ZNALECKÝ POSUDEK

OBOR/ODVĚTVÍ/SPECIALIZACE: Stavebnictví – Konstrukce a dopravní stavby

PŘEDMĚT: Posouzení příčin poruch silnice II/308 HK, Slatina
– Černilov – hranice okresu Rychnov nad
Kněžnou, I. a II. Etapa

DATUM: 22. 05. 2023

Obrázek 5 – Vzorový příčný řez pro úsek 2 v průtahu obcí Černilov

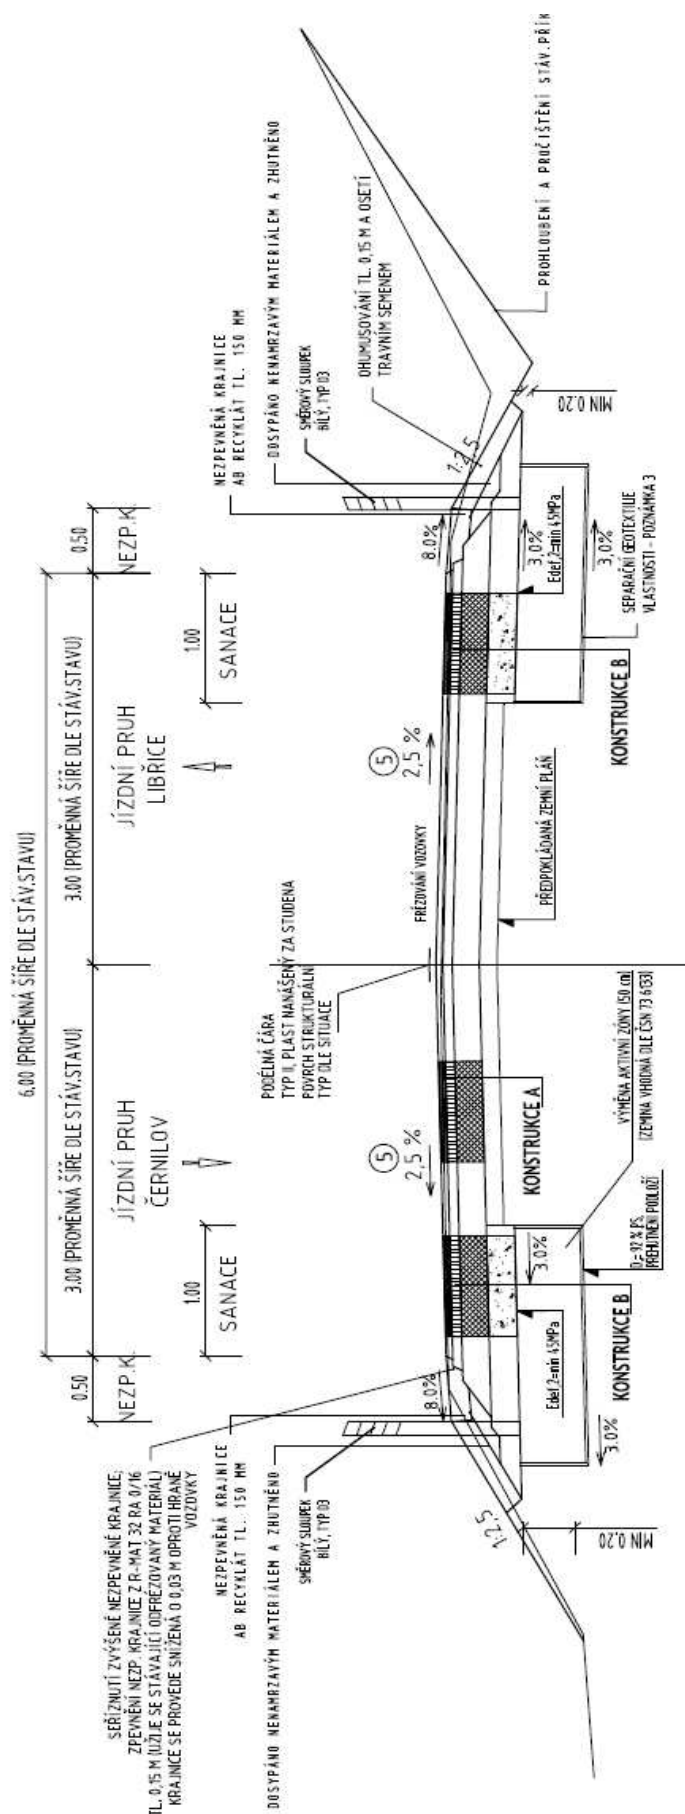
Komentář znalce

V PDPS vzorové příčné řezy představují technologii provádění opravy.

Charakteristické příčné řezy schematicky představují konkrétní uspořádání vozovky v daném staničení vozovky, označují šířku a nadmořské výšky vozovky a usprádkování příkopu s šířkou, výškou na hraně nezpevněné krajnice, sklony svahů a hloubkou. Hloubku řeší podélný řez tak, aby bylo splněno řádné odvedení vody do vodoteče.

S ohledem na složité území z hlediska odtoku vody nejsou detaily příkopu řádně řešeny.

Obrázek 6 – Vzorový příčný řez pro úsek 3 v km 8,500 až 9,750 a v km 9,835 až 11,420

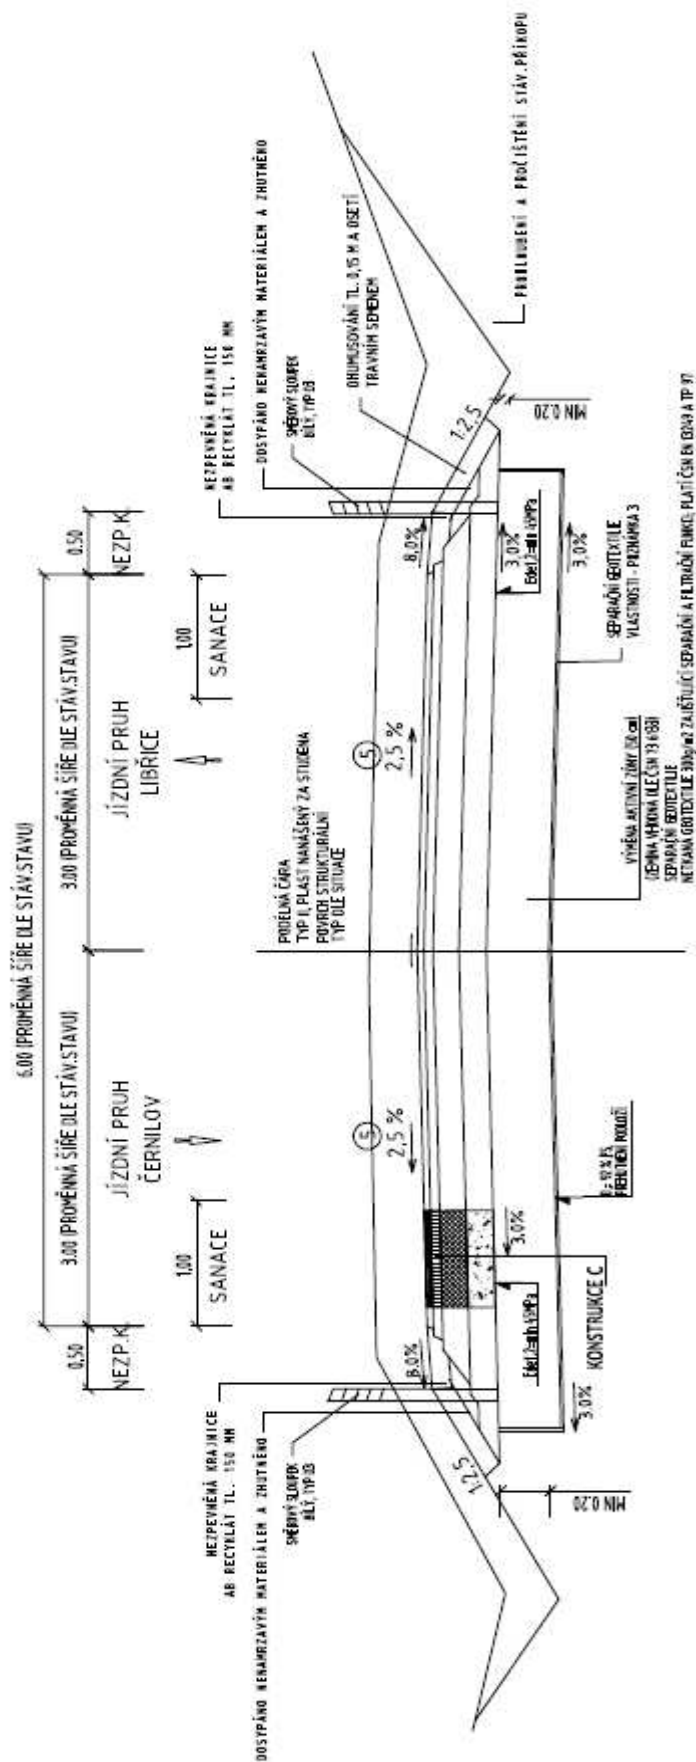
Srovnáním obrázků 1 až 10 převzatých z projektové dokumentace PDPS lze dojít k závěru, že vzorové příčné řezy projektové dokumentace jen zdánlivě odpovídají vzorovým technologickým listům platným v době realizace stavby v obrázku 11.

Vzorové technologické listy nejsou použitelné všude, není totiž zohledněna skutečnost, že se pod okrajem vozovky navrhuje rýha vyplněná propustným materiálem (zemina typu štěrk, štěrkodrt' 0/63, lomový kámen) a spodní úroveň rýhy je navržena 300 mm pod úroveň dna příkopu. Pokud je rýha vytvořena v jílovitých nepropustných zeminách, které se v místě stavby nacházejí, v propustném materiálu rýhy se bude zdržovat voda v podstatě jen s náhodným odtokem, která umožní nasávání vody do nepropustných zemin zemního tělesa s dosažením plastické až tekuté konzistence. Na toto zjednodušení řešení měla reagovat realizační dokumentace (RDS).

Z tohoto hlediska nejsou vzorové příčné řezy správně navrženy. Až realizační dokumentace stavby (RDS) uvedla správné řešení, které je uvedeno v kapitole 3.3.3.

Obrázek 10 – Charakteristické příčné řezy z PDPS dokládající opravu všech rozdílných úseků posuzované silnice

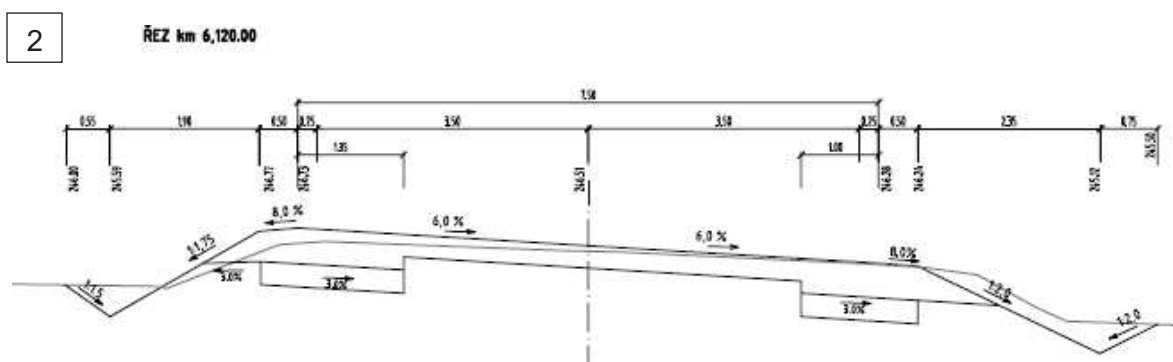
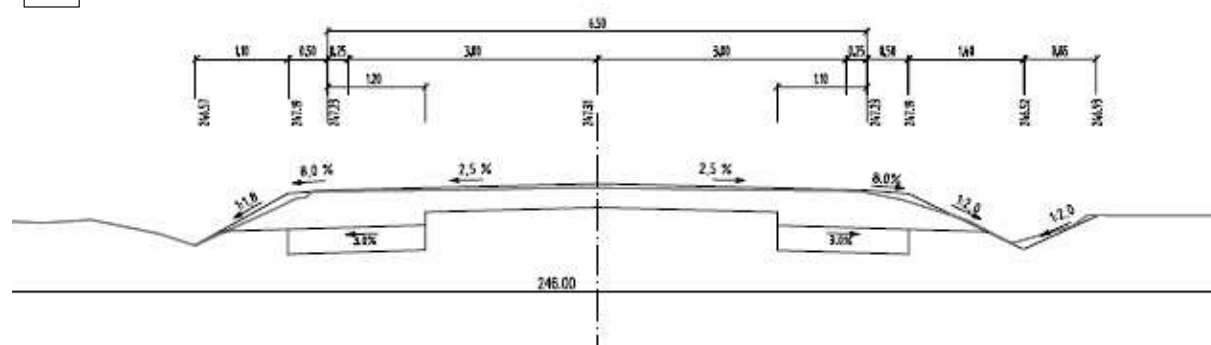
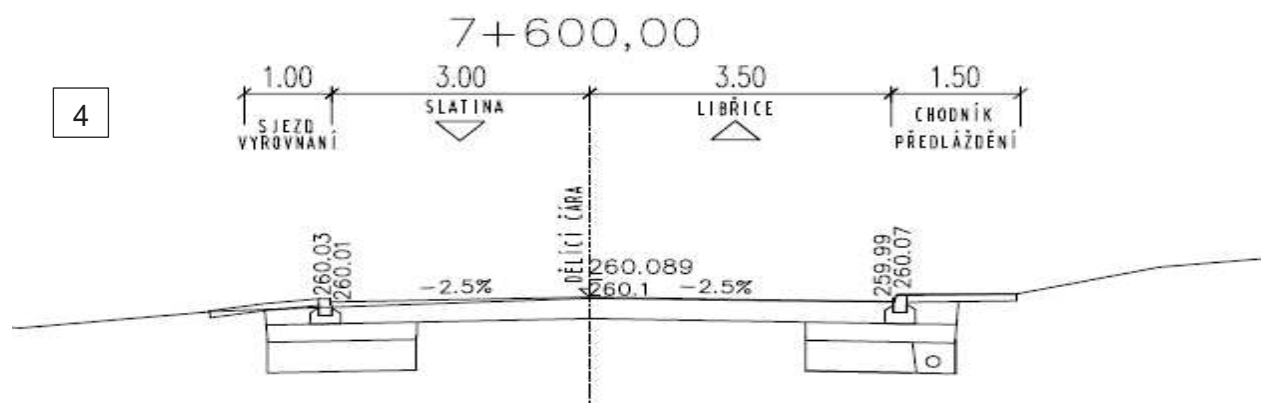
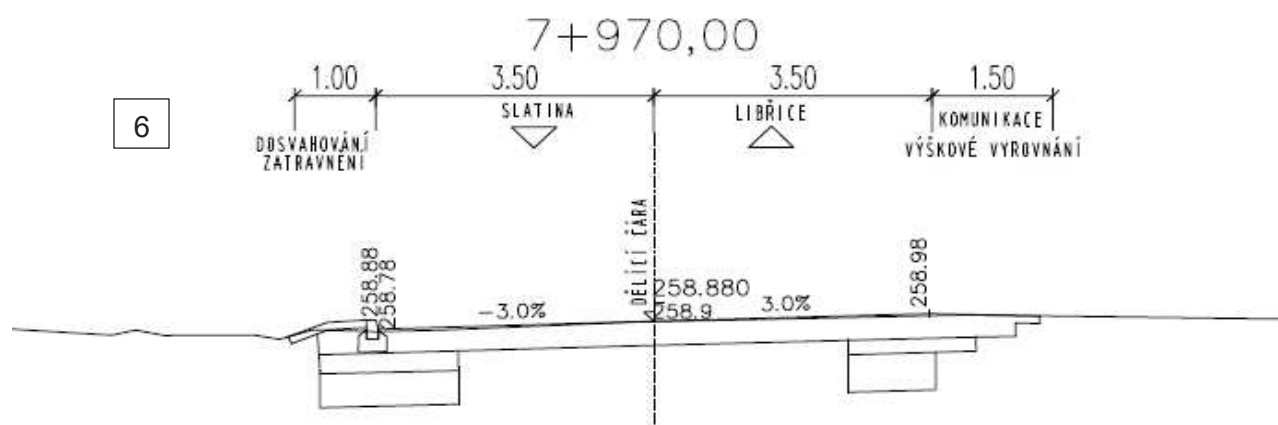
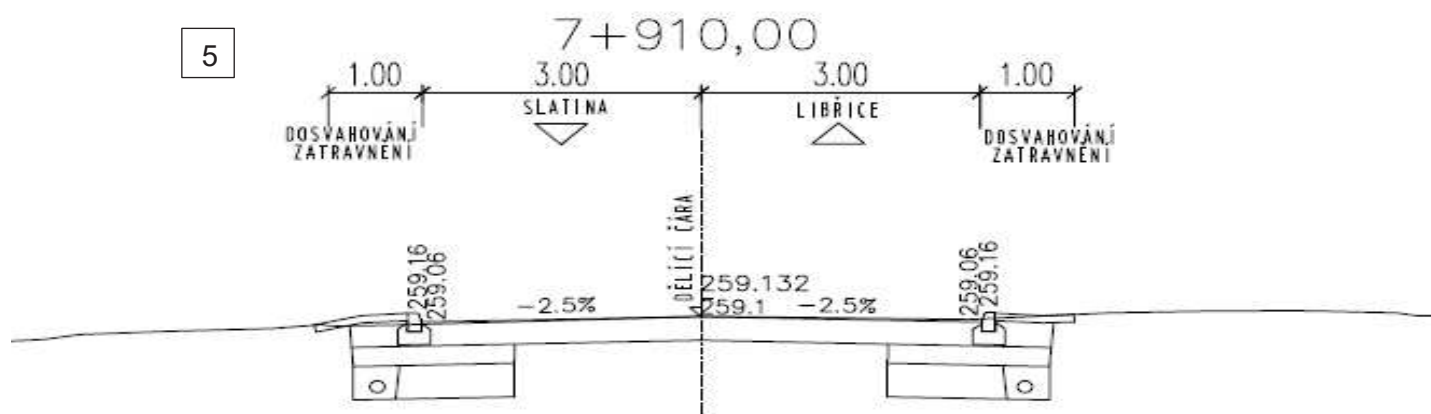
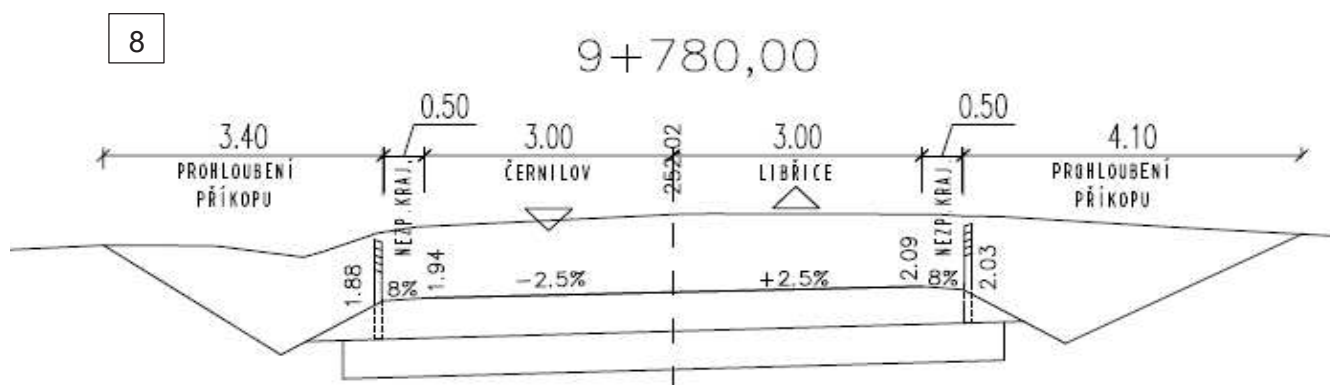
V úseku 1 jsou uvedeny sklony svahů, šířka a hloubka příkopů. Hloubka sanace je zřejmě uvedena jen 0,3 m ve shodě s diagnostikou vozovky [1], tj. hloubka nevhodné zeminy je (asfaltové vrstvy 0,12 + recyklace 0,2 + štěrkodrt' 0,2 + sanace 0,3) 0,82 m. Hloubka příkopů je 0,7 m. Odvodnění propustné sanace podloží není tedy zajištěno. Voda pronikající přes nezpevněnou krajnici do rýhy vyplněné propustným materiálem nemůže v příčném profilu odtéci do příkopu, ale naopak z příkopu při vyšší hladině vody nebo při zanesení příkopu může do rýhy přitéci. V případě vozovky v příčném sklonu v oblouku dokonce způsobuje, že voda z rýhy dá přednost zatékání do podloží původní vozovky (střed vozovky nebyl do této hloubky předmětem úprav). V obou případech dochází k zavodnění podloží a zemního tělesa, způsobí nízkou únosnost, což se projeví snížením doby životnosti vozovky s poruchami konstrukce, jak bude prokázáno v kapitole 3.3.12.

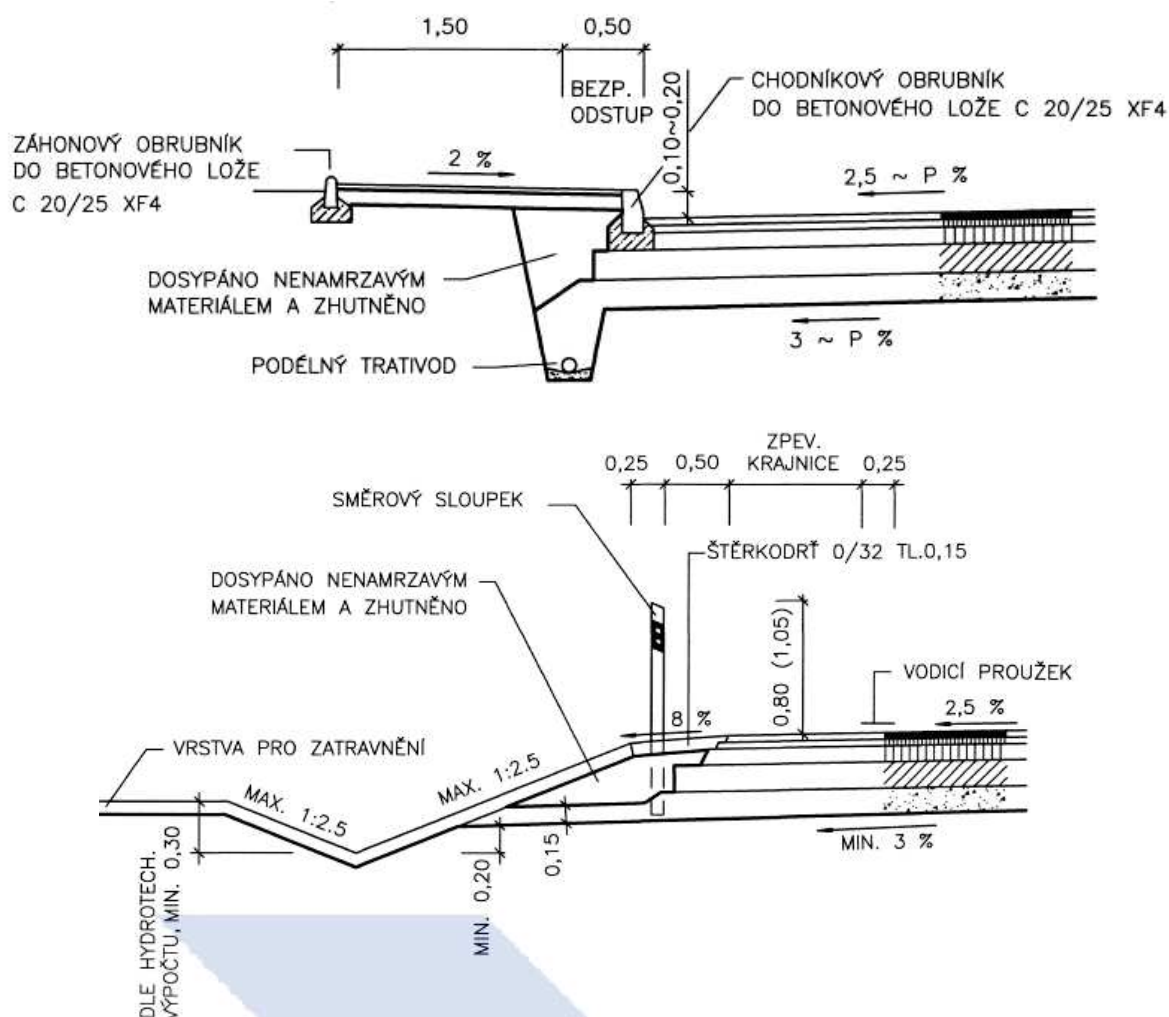
V úseku 2, v řezu 3 a 7 je shodné řešení jako v úseku 1 a v ostatních řezech v intravilánu jsou příkopy vynechány. Je navržena podélná drenáž (schémata 4 až 6), která měla být podle podélného profilu umístěna vpravo od km 7,72 až 7,938 a vlevo od km 7,790 až 7,938. Jelikož v rozporu s PDPS podle [1] nebyla drenáž vybudována, pak v tomto úseku není zajištěno odvodnění sanace podloží.

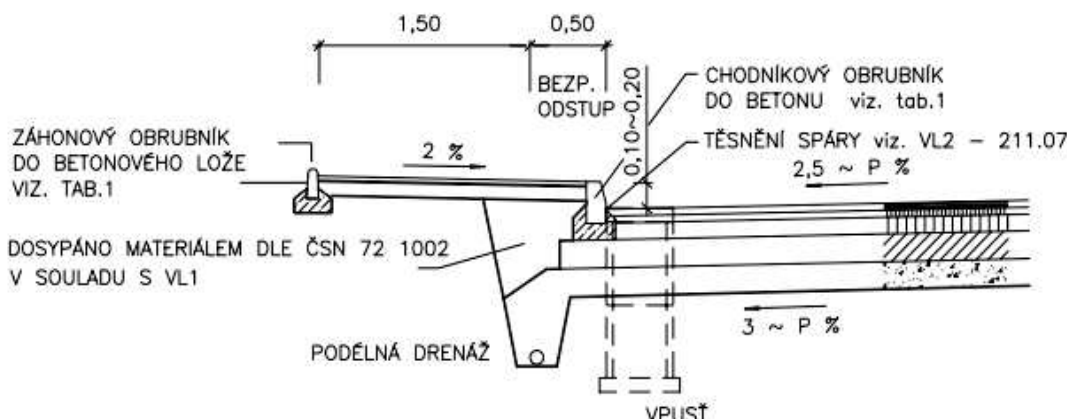
V úseku 3 jsou předloženy dva charakteristické příčné řezy viditelně neumožňující odvodnění propustného podloží, příkop je o $(0,52 + 0,5 - 0,7)$ 0,32 m výše než dno rýhy s propustným podložím.

V úseku 4 je oprava vozovky v intravilánu (schéma 9), kde je odvodnění řešeno podélnou drenáží umístěnou v sanaci, což neodpovídá vzorovému řezu v obrázku 2, podélná drenáž má mít dno nejméně 0,4 m pod úrovní podloží. Schéma 10 levý okraj neodvodňuje vůbec a vyskytující voda může zavodňovat podloží ve střední části vozovky.

Obrázky 13 – Pracovní příčné řezy úseku 1

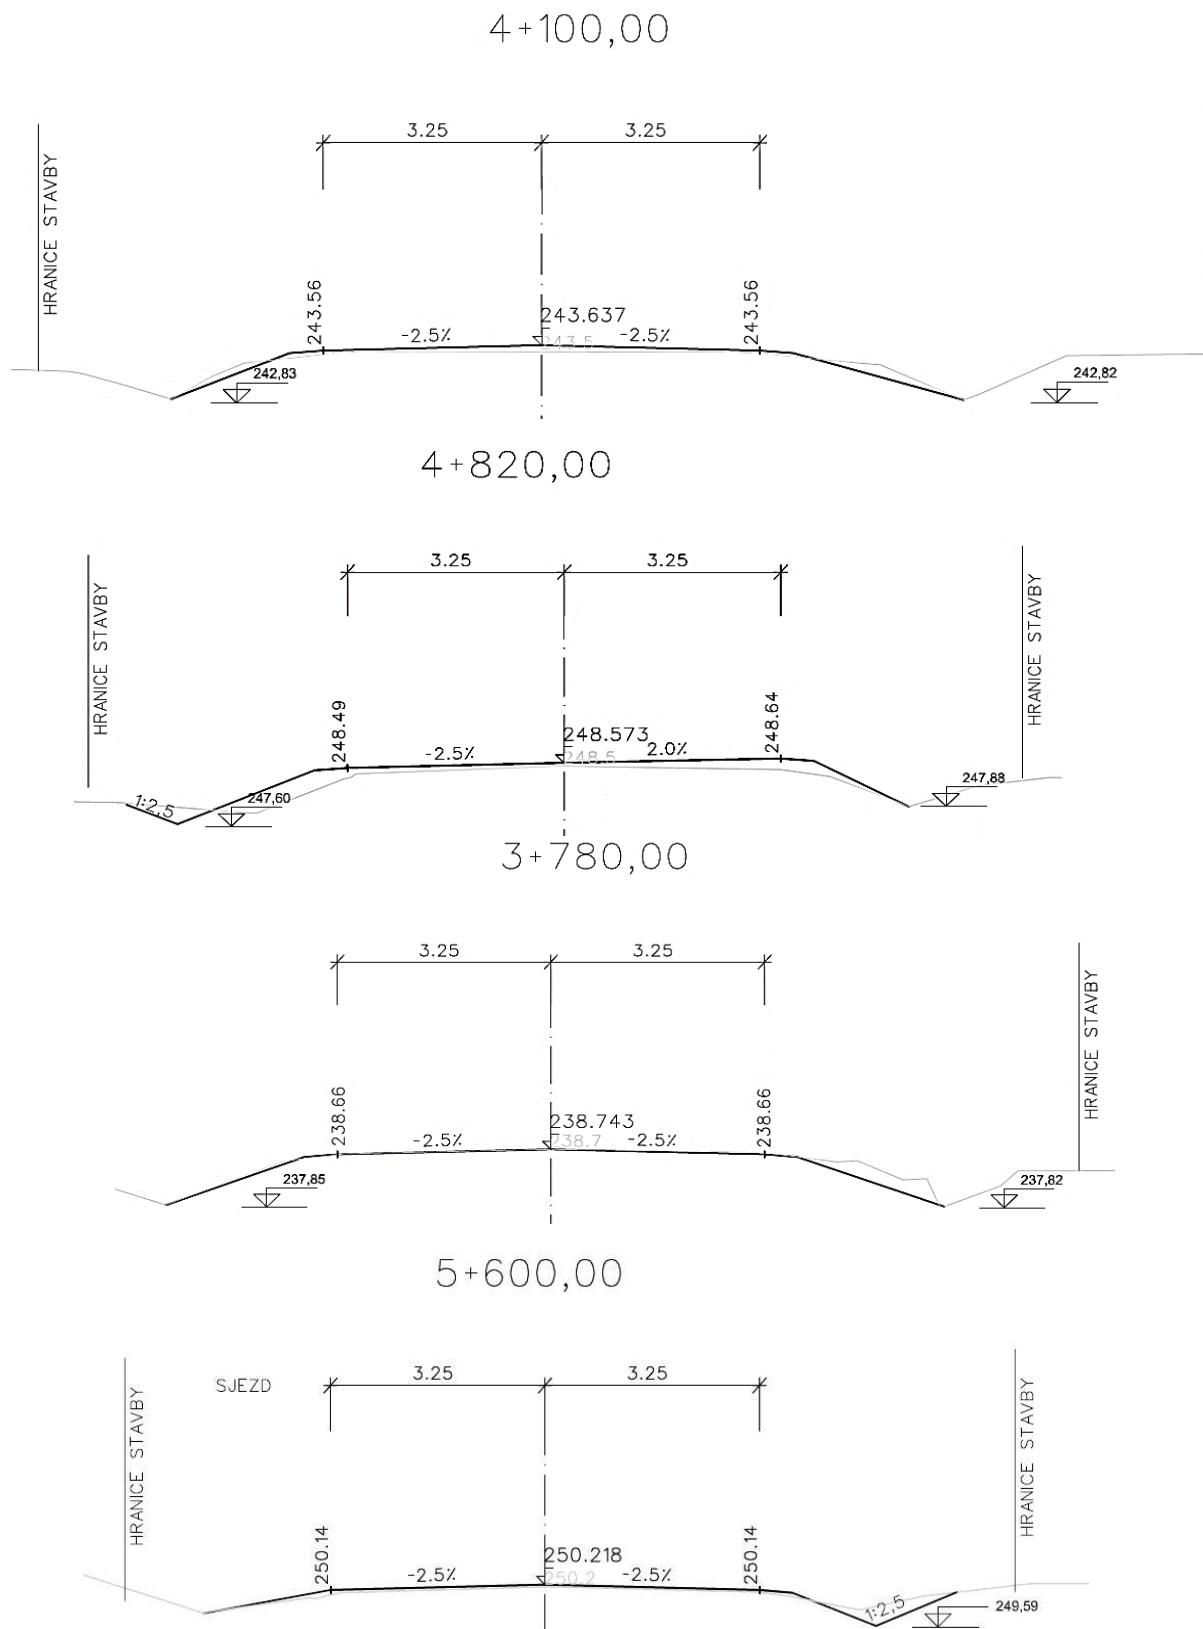
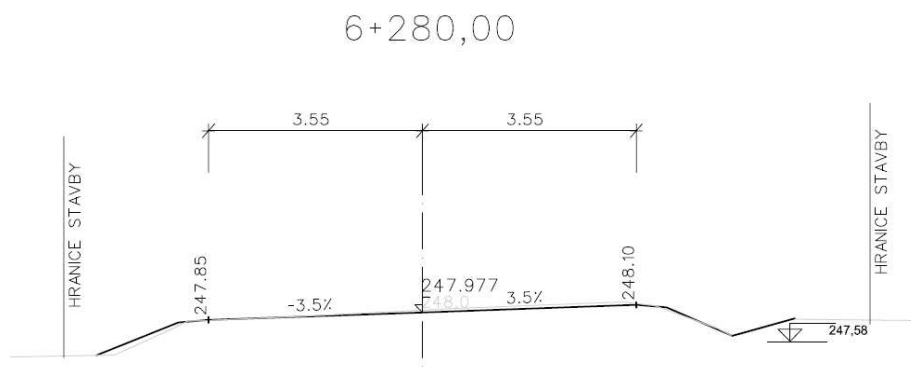
Vzorový příčný řez v obrázku 12 dokumentuje změnu oproti řezům v PDPS. Namísto použití vrstvy propustného materiálu do podloží na okraji vozovky je zavedena úprava podloží pomocí pojiva GEOSOL C50 podle průkazní zkoušky podle [11][1]. Úprava jílovité zeminy sice zvýší její únosnost, ale zemina je nepropustná stejně jako bez úpravy. To na jedné straně znamená, že pokud bude oprava provedena tak, jak je ve vzorovém řezu nakresleno, voda proniknutá na podloží má odtok do příkopu. Na druhé straně stávající podloží původní vozovky (zelená čára) je níže, než je upravené podloží pojivem, a v případě proniknutí vody přes vozovku nebo při jednostranném příčném sklonu (viz charakteristický řez 2 v obrázku 10) nemůže voda protéci do příkopu nebo do podélné drenáže a bude snížena životnost vozovky ve střední části silnice.

Z pracovních příčných řezů v RDS [2][1] lze náhodně vybrat některé řezy. Všechny řezy totiž dokladují bezstarostnost z hlediska odvodnění podloží a zemního tělesa. Jsou vyznačeny pouze šířky a příčný sklon zpevněné části vozovky a její výšky ve středu a na okrajích a tvar a hloubka příkopu. Hloubka příkopu je obvykle 0,7 m. Je zajímavé, jak široký je pozemek silnice, který umožňoval řádné řešení příkopů z hlediska jeho šířky a hloubky.

RDS představila ve vzorovém listu úseku 1 řešení se zlepšením podloží pojivem. Toto řešení by v případě provedení stavby s tímto řešením zamezilo porušování okraje vozovek zavodněním podloží.
